**Conseil économique et social**

**Forum mondial de l'harmonisation
des Règlements concernant les véhicules**167^e session

**Accord de 1958 – Examen de projets d'amendements
à des Règlements existants, proposés par le GRSG****Proposition de série 03 d'amendements au Règlement
n° 58 (Dispositifs arrière de protection antiencastrement)****Communication du Groupe de travail des dispositions
générales de sécurité***

Figure 1

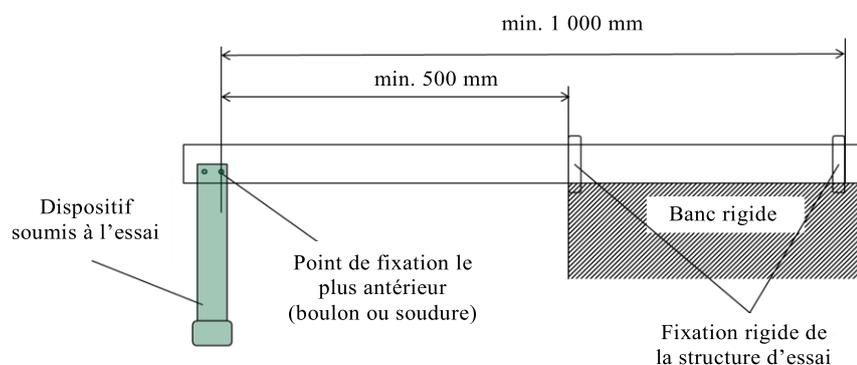
Paragraphes 1.2 et 1.3, modifier comme suit (y compris la nouvelle figure 1) :

« 1.2 En ce qui concerne les paragraphes 1.1.2 et 1.1.3, les éléments ... du châssis du véhicule ou au montage rigide doivent être ... sur le véhicule. La partie du châssis peut être fixée sur un banc d'essai comme le montre la figure 1, qui représente les prescriptions minimales à respecter. Les éléments structuraux utilisés comme longerons doivent être représentatifs du châssis des véhicules pour lesquels le dispositif de protection antiencastrement a été conçu.

La distance entre le point de fixation le plus antérieur du dispositif et le banc d'essai rigide ne doit pas être inférieure à 500 mm. Si le dispositif est soutenu au moyen d'un étau diagonal, cette distance doit être mesurée entre le point de fixation le plus antérieur de l'étau sur les structures latérales et le banc d'essai rigide.
